# MĚSTO BOHUMÍN

## VYSVĚTLENÍ ZADÁVACÍ DOKUMENTACE č. 5,6,7,8,9

Číslo jednací: MUBO/52317/2025/INV/Ka  
Název zakázky: **Bohumínská městská nemocnice – pavilon LDN**  
Druh veřejné zakázky: nadlimitní zakázka na stavební práce  
Zadávací řízení: otvřené řízení  
Název/obchodní firma zadavatele: město Bohumín  
se sídlem: Masarykova 158, 735 81 Bohumín  
IČ: 00297569

Jediné logo, které jsme našli v projektové dokumentaci, je to z výkresu D.1.1.b) 06 POHLEDY.pdf:

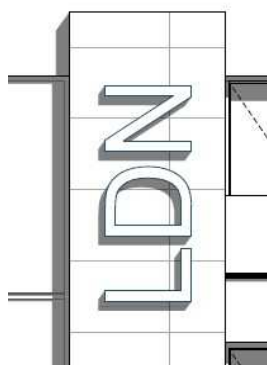
Položkový soupis prací 20253110001FZ1 - BOHUMÍN MĚSTSKÁ NEMOCNICE PAVILON LDN 3[zadání].xlsx, list SO 01 - Objekt LDN - stav..., položky č. 463 a 464:

Žádáme zadavatele o sdělení, zda se týká položky č. 463 nebo č. 464, a co máme ocenit do zbývajících položky.

Na fasádě bude pouze 1 logo – viz. pohled přiložený v předchozí odpovědi, pol. 464 byla ze soupisu prací odstraněna.

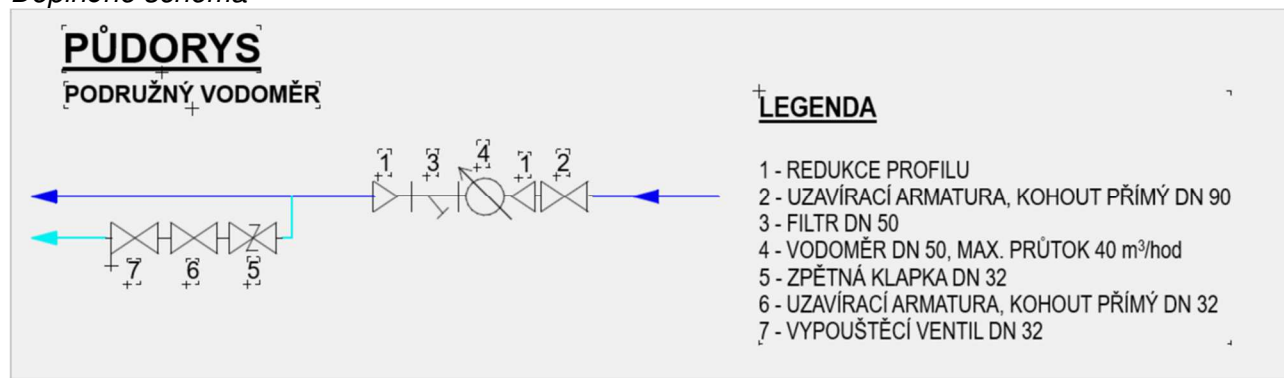
Žádáme o doplnění celého textu u položek č. Pol47 a Pol48 (popis lůžkových ramp) u SO 01.1 Objekt LDN med-plyny

*Popis doplněn v aktualizovaném soupisu prací.*
